# 改善箇所説明図

図：左ハンドル

ステアリング ホイール内ケーブル締結部

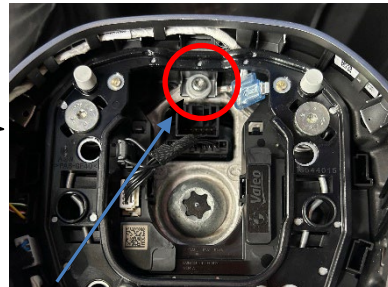
基準不具合発生箇所

ステアリングホイール内にあるケーブル締結部のボルト穴の掘削深度が不適切であったため、ボルトが締め付けられた状態でケーブルが正しく圧着できていないものがある。そのため、接触不良となり、ハンズオフ警告や緊急停止が正しく作動しないおそれがある。

全車両、ステアリングホイール内にあるケーブルのボルト締結部を点検し、必要に応じてワッシャーを取り付けて再組付けを行う。
